**Avis de la Mission Régionale
d'Autorité environnementale
Provence-Alpes-Côte d'Azur
sur le projet de construction d'un parc photovoltaïque
au sol - lieu-dit "les plaines de la basse montagne" à
Les Mées (04)**

n° Garance – 2020 – 002693

n° MRAe – 2020APPACA52

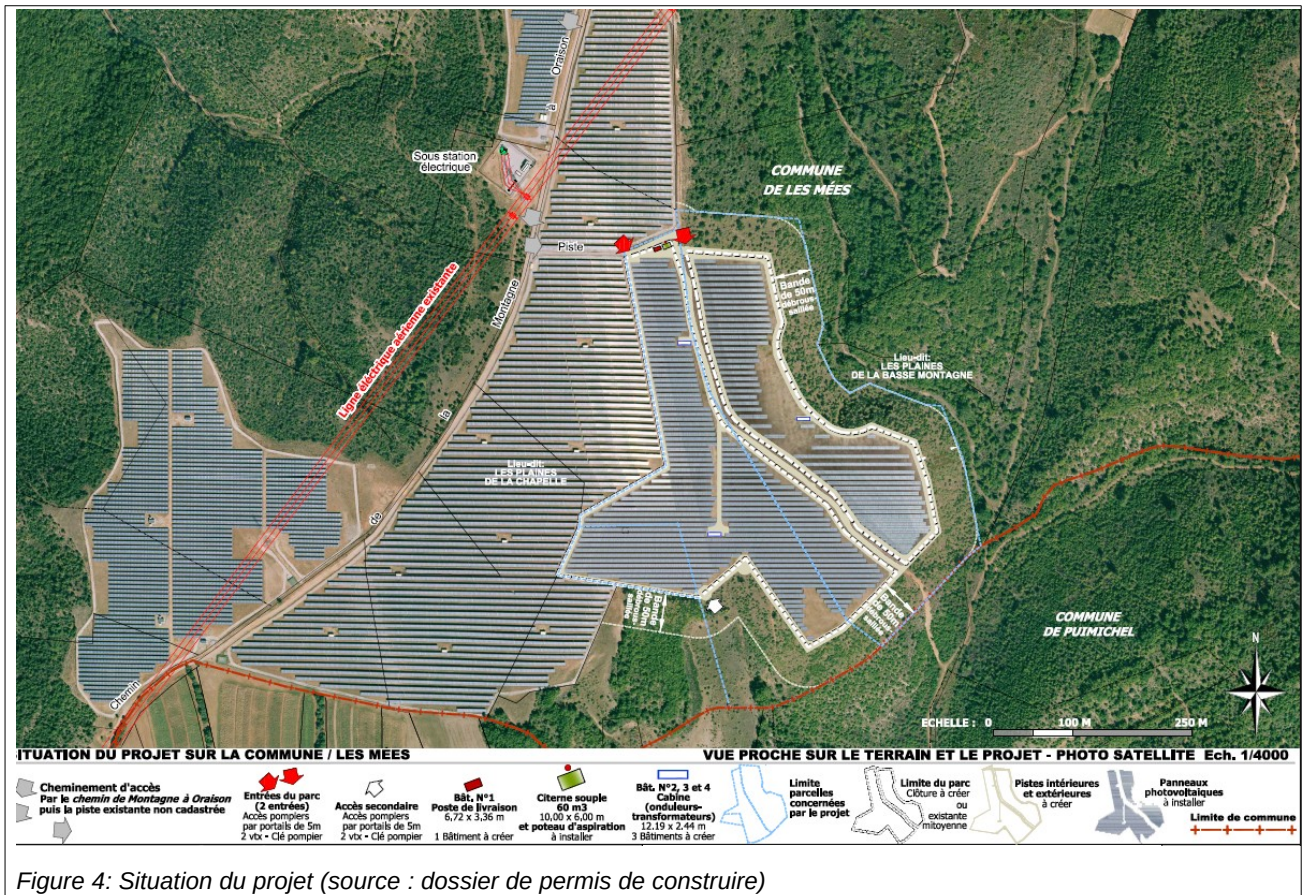
L'étude d'impact indique qu'une sous-station électrique a été construite en 2012 permettant d'injecter la production de ce parc dans le réseau électrique (cf figure 4) et précise que le poste de livraison sera raccordé au réseau de distribution par ligne aérienne.

Le périmètre de l'étude d'impact devra être revu afin d'intégrer le raccordement électrique du parc jusqu'à la sous-station électrique. La MRAe souligne en effet que le parc et sa ligne de raccordement constituent un même projet et qu'il convient, conformément aux dispositions du code de l'environnement pré-citées, d'analyser les impacts de ce projet dans leur globalité, et notamment de préciser le tracé de cette ligne et les modes de réalisation des travaux correspondants, ainsi que d'évaluer les impacts du raccordement.

La MRAe recommande de revoir le périmètre et l'étude de projet en intégrant le raccordement électrique externe jusqu'au poste source (tracé et nature des travaux) et de compléter le dossier en conséquence.

Figure 5: Situation de la zone d'implantation du projet vis-à-vis des réservoirs de biodiversité (source : EI p.123)

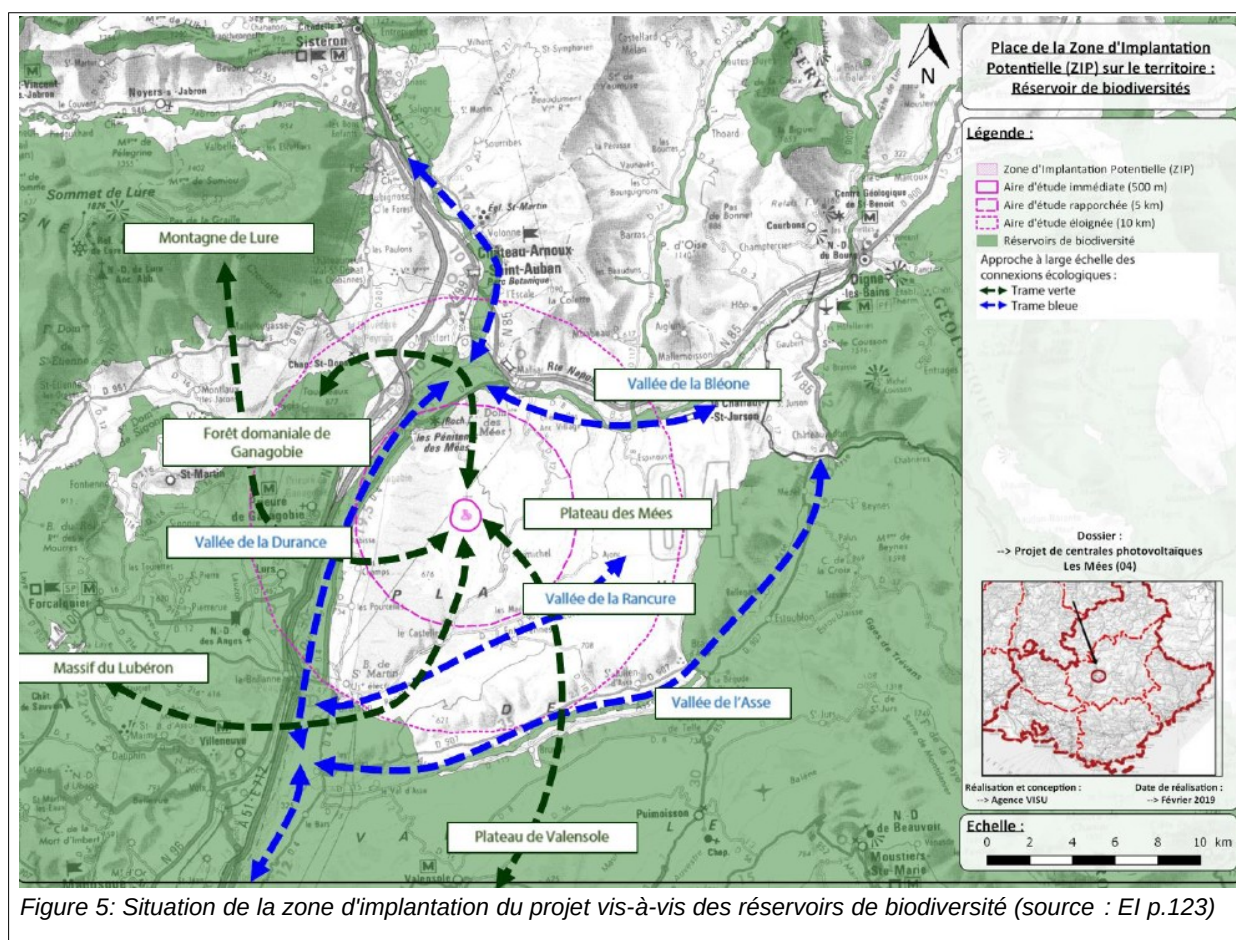
L'état initial, retranscrit les éléments relatifs aux continuités écologiques, aux habitats naturels, et aux espèces présentes au niveau du site (zone d'implantation potentielle du projet – ZIP) et autour du site, selon plusieurs aires d'études : immédiate (500 mètres autour de la ZIP), rapprochée (cinq kilomètres autour de la ZIP) et éloignée (entre 10 et 20 kilomètres autour de la ZIP). Il ressort de cet état des lieux que l'aire du projet est située à la confluence de plusieurs réservoirs de biodiversité situés au sein des vallées, la plus proche étant la vallée de la Durance.

Néanmoins, la période et la pression d'inventaire présentent des lacunes, notamment pour les insectes et les papillons (période estivale non prise en compte), l'avifaune (absence d'inventaires pendant les périodes pré-nuptiale en janvier et février et post-nuptiale d'août à octobre, pas de passage nocturne) et les chiroptères (absence d'inventaires pendant la période estivale, avec plusieurs points d'écoute passive et active, non prise en compte des lisières et de la chênaie blanche dans les sessions d'écoute), ce qui empêche d'avoir un état des lieux fiable des enjeux en présence.

La MRAe recommande de compléter les inventaires, notamment pour les insectes, les chiroptères et les oiseaux afin de prendre en compte toutes les périodes du cycle de vie des espèces.

Figure 6: Situation de la zone d'implantation potentielle du projet vis-à-vis des fonctionnalités écologiques à l'échelle du plateau de la Colle

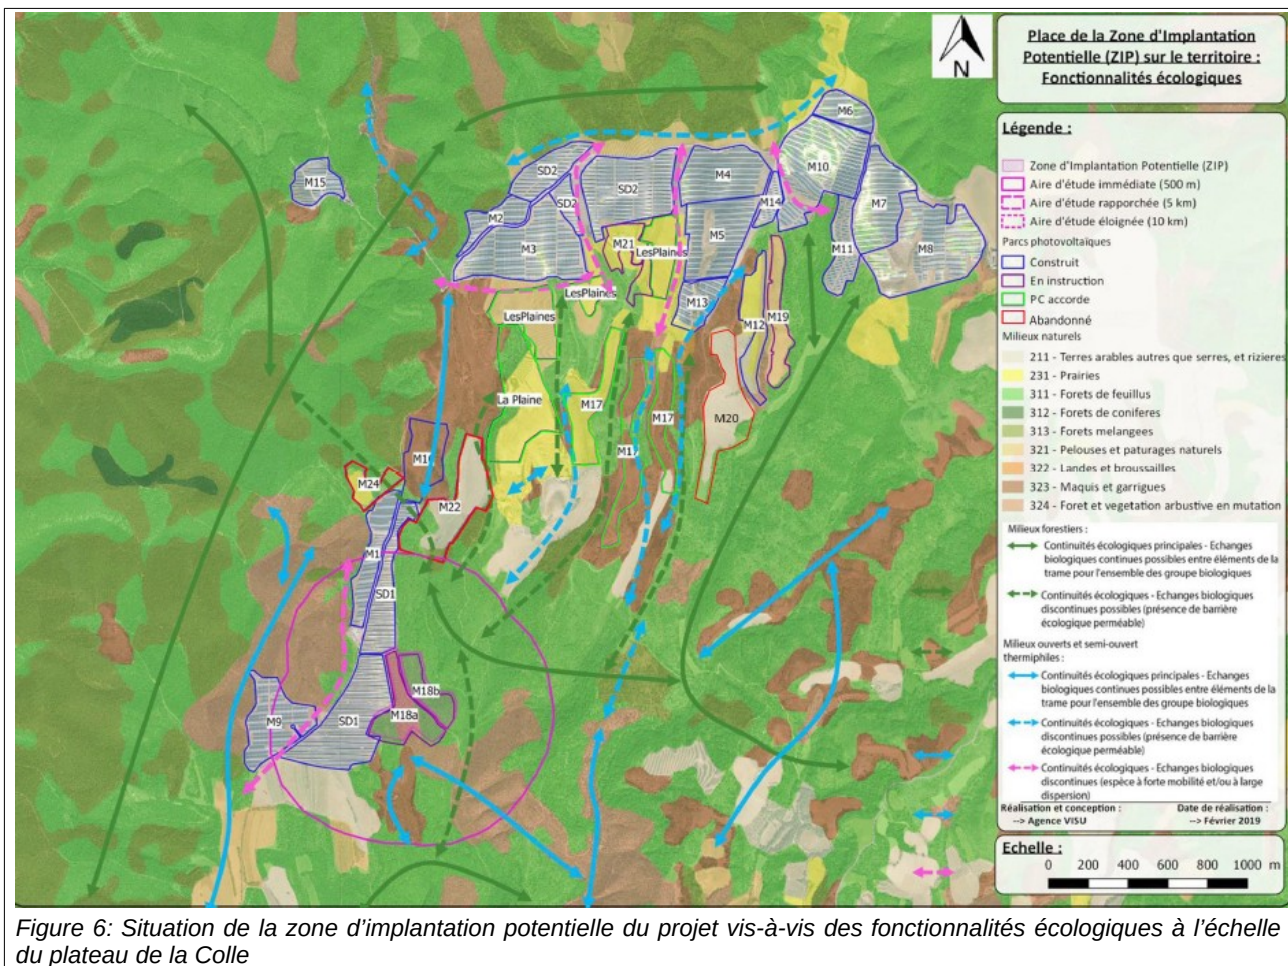
- la présence de points de rupture des continuités écologiques qui désignent des lieux où les continuités écologiques « s'arrêtent ou se rétrécissent de manière notable » (p.138 – EI). C'est par exemple le cas des vallons boisés situés dans la partie ouest de l'aire d'étude immédiate, les parcs photovoltaïques constituant une rupture dans la continuité nord-sud que représentent les vallons.

Ainsi, selon le dossier, le développement des parcs photovoltaïques au sol, induisant la destruction des habitats naturels et nécessitant la présence de clôtures grillagées, créent une discontinuité entre les deux zones nord et sud. L'étude d'impact précise également que : « *inscrite au cœur de cet ensemble [de parcs photovoltaïques], la zone d'implantation potentielle n'est pas de nature à créer de nouvelles barrières mais est de nature à renforcer celles existantes à l'échelle du plateau* » (p. 129 – EI). Or, l'étude n'évalue pas les impacts de l'implantation d'un nouveau parc photovoltaïque sur les fonctionnalités et continuités écologiques au titre des effets cumulatifs, et ne détermine pas de mesures adaptées dans le cadre de la mise en œuvre de la démarche ERC.

La capacité de charge du milieu naturel à l'échelle du plateau de Puimichel apparaît être, à ce stade de juxtaposition de nombreux projets, une question essentielle, afin d'évaluer les seuils admissibles tant pour les espèces que les écosystèmes, c'est-à-dire le niveau maximal d'impact qu'un enjeu écologique (espèce, habitat, écosystème) peut tolérer sans compromettre sa fonctionnalité écologique et sa capacité à fournir des biens et des services écosystémiques.

La MRAe recommande à la société Sonnedix, en charge de quatorze parcs dans le secteur d'évaluer, sur la base des suivis écologiques des parcs photovoltaïques existants relevant de sa responsabilité, la capacité de charge du milieu naturel et les impacts de l'implantation d'un nouveau parc photovoltaïque sur les fonctionnalités et continuités écologiques au titre des effets globaux et de décliner ensuite la séquence ERC. Elle recommande également à Provence Alpes Agglomération de conduire une réflexion sur le même sujet permettant de maîtriser les développements solaires dans le secteur.
